ROZPORZĄDZENIE MINISTRA OBRONY NARODOWEJ

z dnia 20 marca 2008 r.

zmieniające rozporządzenie w sprawie warunków technicznych, jakim powinny odpowiadać strzelnice garnizonowe oraz ich usytuowanie

Załącznik nr 1**SCHEMATY KULOCHWYTÓW STRZELNIC GARNIZONOWYCH**
(bez zachowania proporcji)

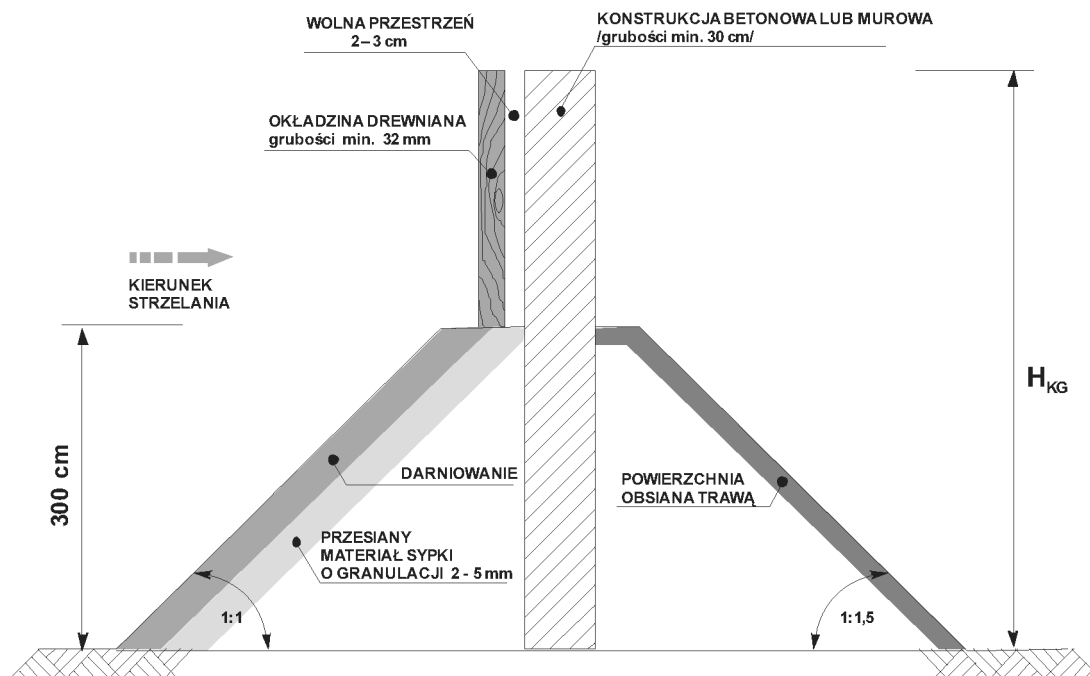
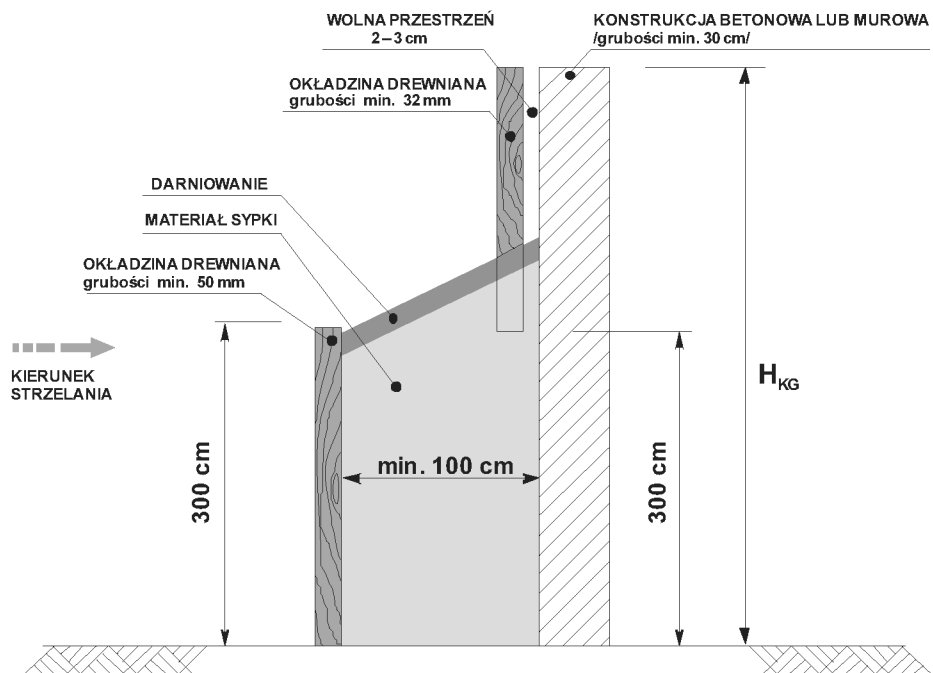
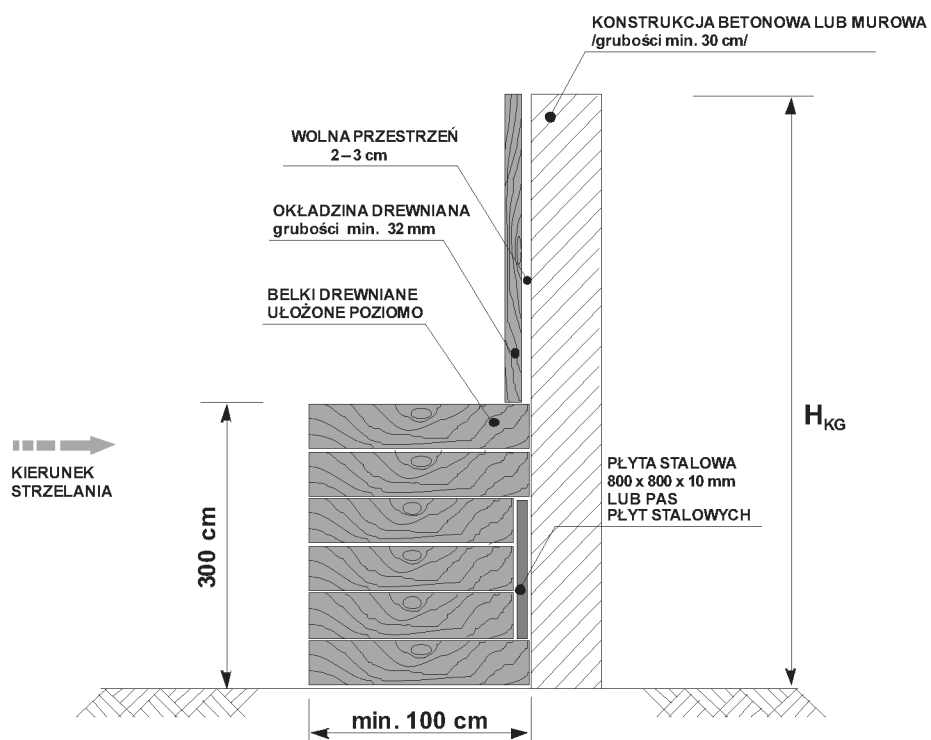
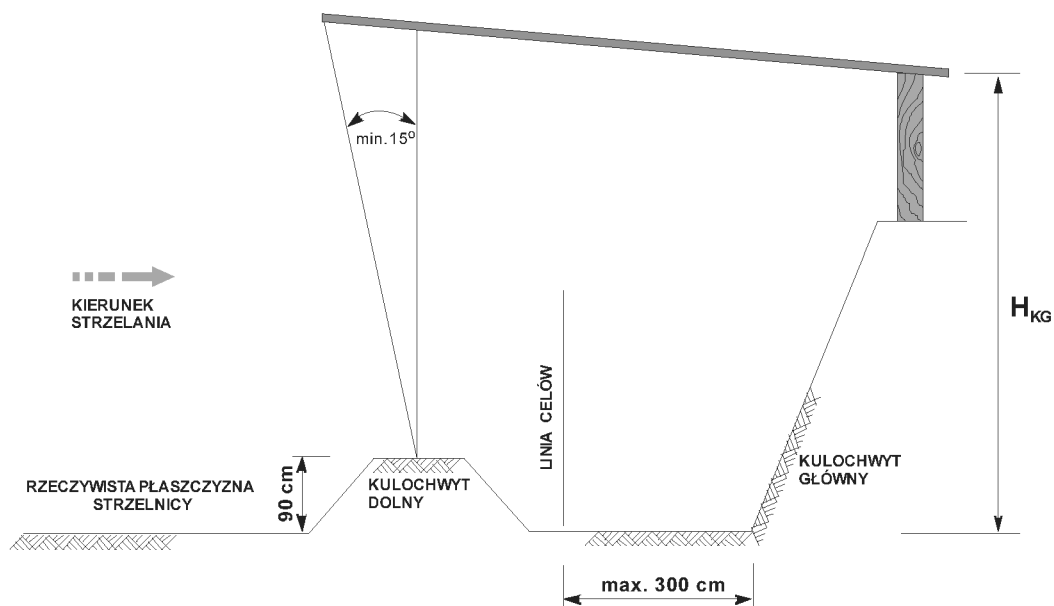
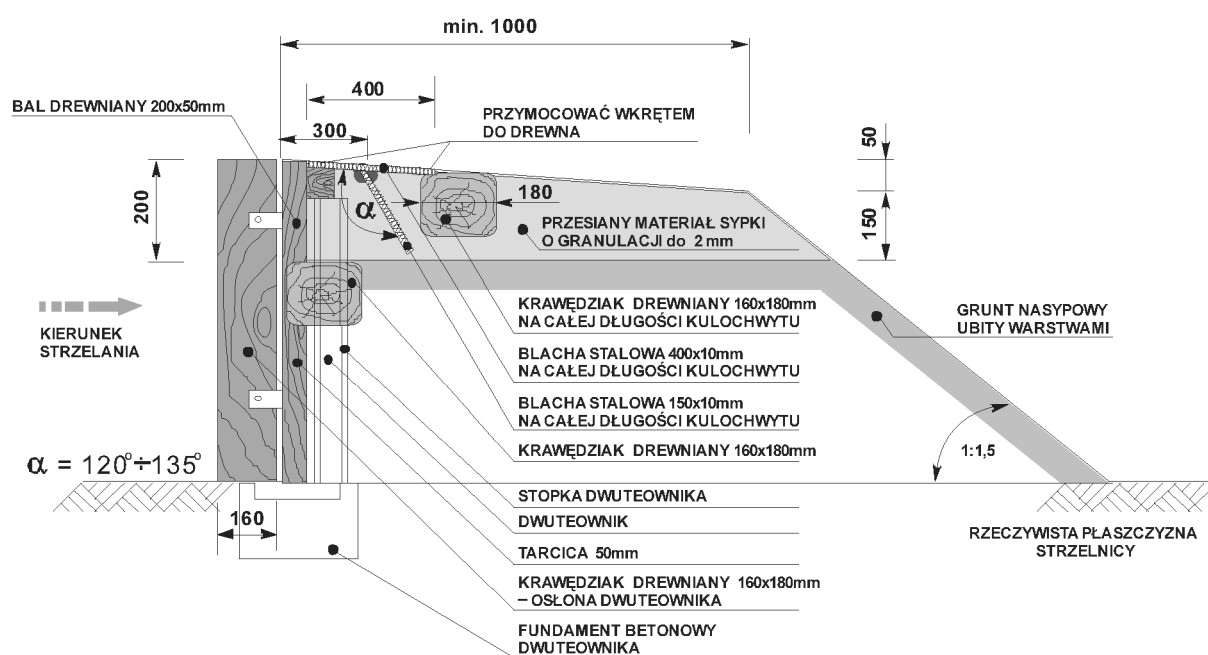
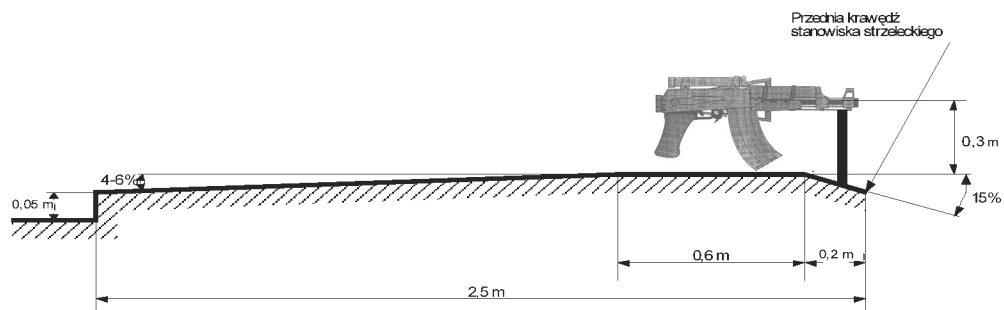
24) załącznik nr 11 do rozporządzenia otrzymuje brzmienie określone w załączniku nr 1 do niniejszego rozporządzenia;

- 8) w § 42:
- a) ust. 1 i 2 otrzymują brzmienie:
- „1. Płaszczyznę czołową kulochwyty, o którym mowa w § 39 ust. 2 pkt 1 lit. a), oraz część ziemną kulochwyty, o którym mowa w § 39 ust. 2 pkt 1 lit. b), do wysokości 3,0 m ponad płaszczyznę rzeczywistą strzelnicy garnizonowej wykonuje się o pochyleniu 1:1.

2. Powyżej wysokości 3,0 m, mierząc od poziomowi płaszczyzny rzeczywistej strzelnicy garnizonowej, kulochwyty, o którym mowa w § 39 ust. 2 pkt 1 lit. a), wykonuje się do pełnej wysokości, określonej w § 39 ust. 1, o pochyleniu skarpy 1:1,5, z zastrzeżeniem ust. 5.”,

- b) po ust. 4 dodaje się ust. 5 w brzmieniu:
- „5. W celu zwiększenia stateczności skarp kulochwyty, o którym mowa w § 39 ust. 2 pkt 1 lit. a), dopuszcza się, powyżej wysokości 3,0 m, mierząc od poziomowi płaszczyzny rzeczywistej strzelnicy garnizonowej, stosowanie dodatkowych odsadzek poziomych o szerokości nie mniejszej niż 1 m.”;

- 9) w § 43 ust. 1 otrzymuje brzmienie:
- „1. Powierzchnię czołową kulochwyty, o którym mowa w § 39 ust. 2 pkt 1 lit. a), do wysokości nie mniejszej niż 3,0 m ponad płaszczyznę rzeczywistą strzelnicy garnizonowej, oraz części

ziemnej kulochwyty, o którym mowa w § 39 ust. 2 pkt 1 lit. b), wykonuje się z materiałów sypkich o granulacji od 2 do 5 mm, niezawierających w warstwie zewnętrznej o grubości 0,2 m materiałów twardych, takich jak: kamienie, gruz, złom metalowy.”;

„4. Konstrukcję kulochwyty, o której mowa w § 39 ust. 2 pkt 2, do wysokości 3,0 m ponad poziom płaszczyzny rzeczywistej strzelnicy osłania się od strony linii otwarcia ognia:

1) nasypem, wykonanym z materiałów sypkich, takich jak: żwir, piasek, którego:

- a) warstwa zewnętrzna o grubości 0,2 m nie zawiera materiałów twardych, takich jak: kamienie, gruz, złom metalowy,
- b) warstwę zewnętrzną zabezpiecza się przez darniowanie pełne,
- c) grubość jest nie mniejsza niż 1,0 m,
- d) zabezpieczenie warstwy pionowej stanowi osłona drewniana o grubości co najmniej 50 mm,

2) warstwą tarcicy składającą się z belek drewnianych o długości co najmniej 1,0 m, tworzących warstwę ochronną, ułożonych prostopadle do płaszczyzny czołowej kulochwyty głównego, oraz płytami stalowymi o grubości co najmniej 10 mm umieszczonymi bezpośrednio przed płaszczyzną czołową konstrukcji kulochwyty głównego, między tą konstrukcją a jej osłoną.”;

„4a. Płyty stalowe, o których mowa w ust. 4 pkt 2, umieszcza się na całej długości kulochwyty głównego:

- 1) przez wykonanie pasa płyt stalowych o szerokości nie mniejszej niż 0,8 m — na strzelnicy garnizonowej dopuszczonej do strzelania do celów ruchomych,
- 2) za każdą tarczą, przez wykonanie płyt stalowych o wymiarach nie mniejszych niż 0,8 × 0,8 m — na strzelnicy garnizonowej niedopuszczonej do strzelania do celów ruchomych.”;

SCHEMATY STANOWISK STRZELECKICH (bez zachowania proporcji)

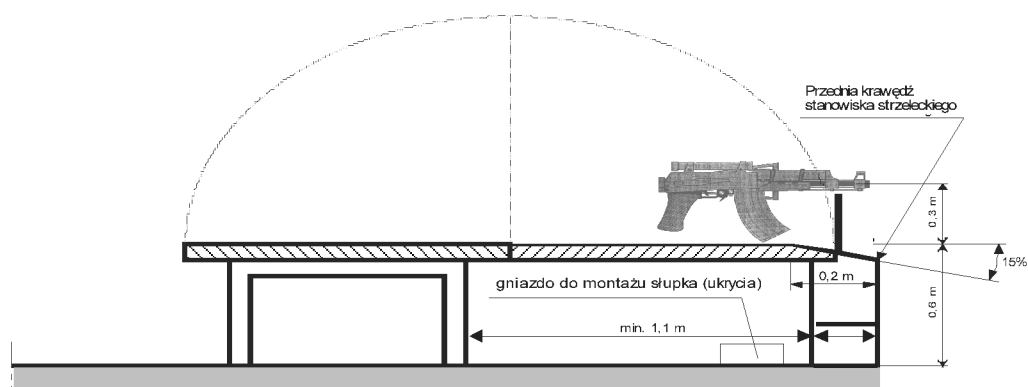
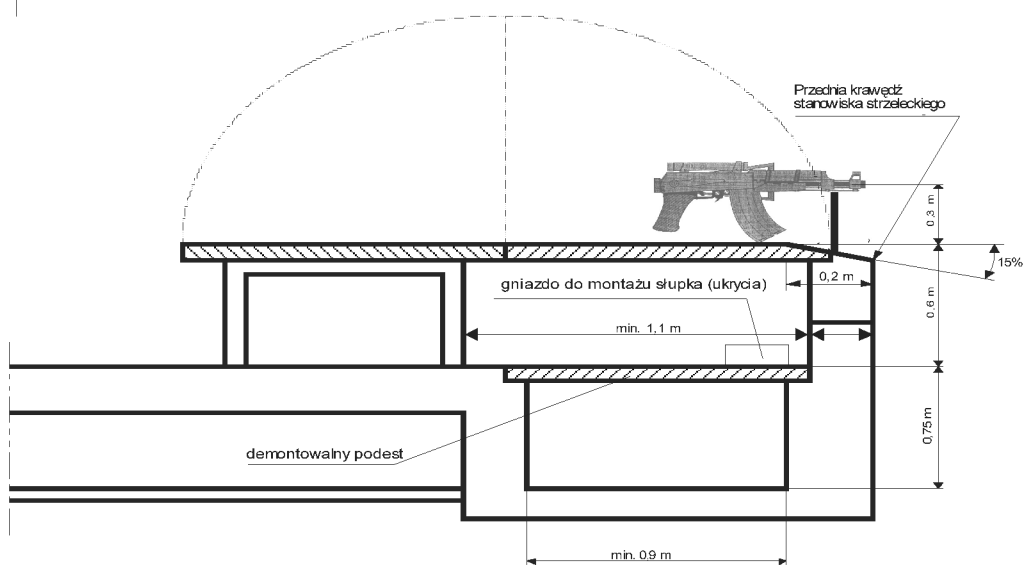
25) załącznik nr 13 do rozporządzenia otrzymuje brzmienie określone w załączniku nr 2 do niniejszego rozporządzenia.

„1. Stanowisko strzeleckie, o którym mowa w § 61 ust. 1 pkt 1 lit. a), wykonuje się tak, aby płaszczyzna stanowiska wykonana była:

- 1) na długości 20 cm od jego przedniej krawędzi, ze spadkiem w kierunku płaszczyzny bazowej strzelnicy garnizonowej wynoszącym 15 %,

- 2) na długości kolejnych 60 cm w poziomie,
- 3) na pozostałej części, ze spadkiem w kierunku płaszczyzny bazowej strzelnicy garnizonowej wynoszącym od 4 do 6 %,
- 4) w końcowym najniższym punkcie stanowiska, z wyniesieniem płaszczyzny stanowiska strzeleckiego ponad otaczający teren o 5 cm.”;

„1. Stanowisko strzeleckie, o którym mowa w § 61 ust. 1 pkt 1 lit. b), wykonuje się w sposób zapewniający spełnienie następujących warunków:

- 1) część płaszczyzny stanowiska do strzelania z postawy „leżąc”, od strony przedniej krawędzi stanowiska, powinna spełniać wymagania, o których mowa w § 62 ust. 1 pkt 1 i ust. 2,
- 2) głębokość stanowiska do strzelania z postawy „klęcząc” ustala się tak, aby zapewnić wysokość wylotu lufy broni na poziomie wylotu lufy broni na stanowisku strzeleckim do strzelania z postawy „leżąc”,
- 3) pole podstawy stanowiska do strzelania z postawy „klęcząc” nie może mieć powierzchni mniejszej niż 110 cm × 110 cm,
- 4) ściana wyznaczająca przednią krawędź stanowiska strzeleckiego do postawy „klęcząc” nie może mieć grubości mniejszej niż 12 cm.”;

„§ 63a. 1. Stanowisko strzeleckie, o którym mowa w § 61 ust. 1 pkt 1 lit. c), wykonuje się w sposób zapewniający spełnienie następujących warunków:

- 1) część płaszczyzny stanowiska do strzelania z postawy „leżąc”, od strony przedniej krawędzi stanowiska, powinna spełniać wymagania, o których mowa w § 62 ust. 1 pkt 1 i ust. 2,
- 2) głębokości stanowiska do strzelania z postaw „klęcząc” i „stojąc” ustala się tak, aby zapewnić wysokość wylotu lufy broni na poziomie wylotu lufy broni na stanowisku strzeleckim do strzelania z postawy „leżąc”,
- 3) pole podstawy stanowiska do strzelania z postawy „klęcząc” nie może mieć powierzchni mniejszej niż 110 cm × 110 cm,
- 4) pole podstawy stanowiska do strzelania z postawy „stojąc” nie może mieć powierzchni mniejszej niż 90 cm × 90 cm,

5) ściana wyznaczająca przednią krawędź stanowiska strzeleckiego do postawy „klęcząc” nie może mieć grubości mniejszej niż 12 cm.

2. Schemat stanowiska, o którym mowa w ust. 1, określa załącznik nr 13 do rozporządzenia (rys. nr 3).

3. Dopuszcza się dostosowanie stanowiska strzeleckiego, wykonanego zgodnie ze schematem zamieszczonym w załączniku nr 13 do rozporządzenia (rys. nr 1 i 2), do strzelania z postaw „leżąc” lub „klęcząc” lub „stojąc”, przy zachowaniu warunków, o których mowa w ust. 1.”;
